【別紙 Ⅰ】

従来型と新型風管の構造比較

新型風管の構造

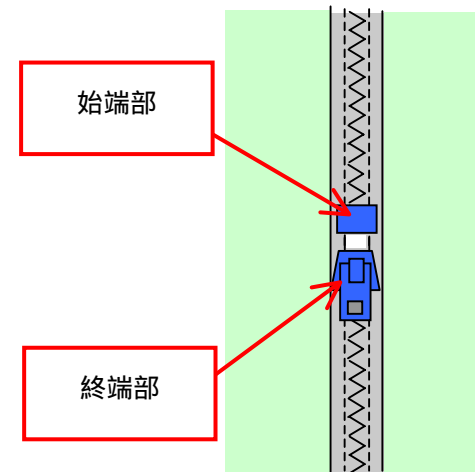
ファスナーの始端～終端部のみをドーナツシールで保護し気密性を保つ

防水ファスナー : 始端～終端部から漏気
通常ファスナー : 始端～終端部
及びファスナー全体から漏気

従来風管の構造

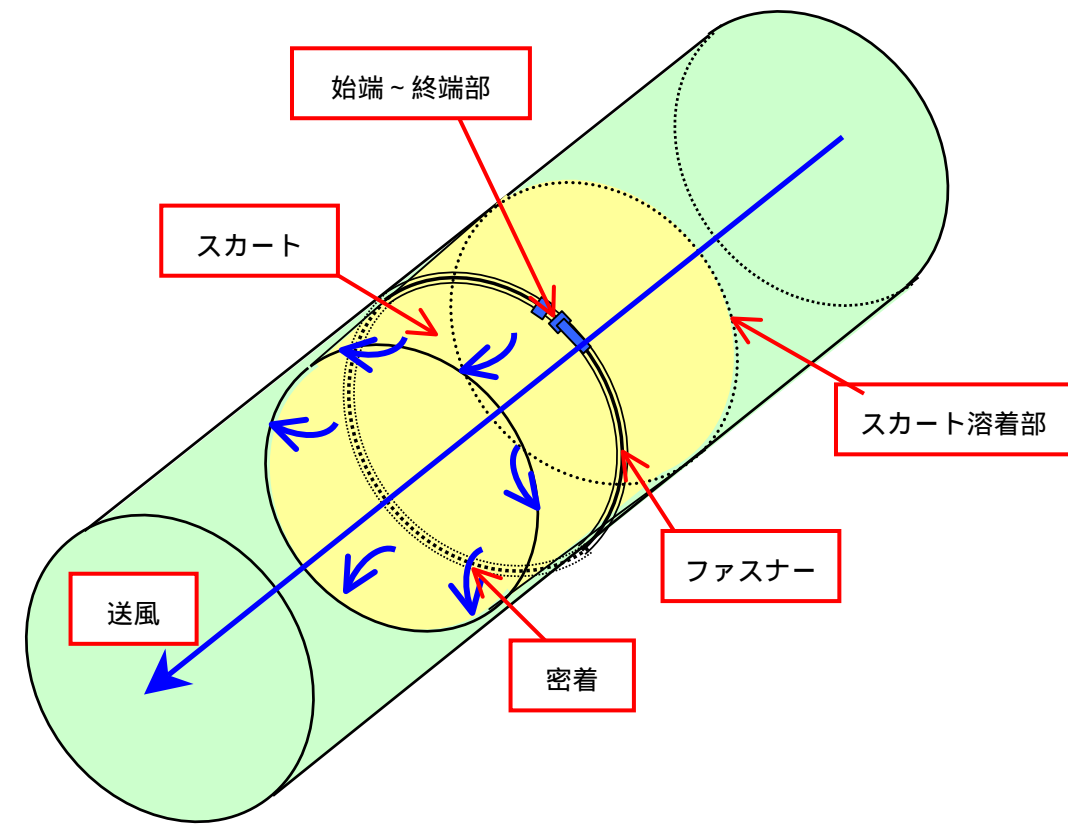
ファスナーの始端～終端部およびファスナー全体を、内部に装備したスカートを送気で密着させて保護し気密を保つ
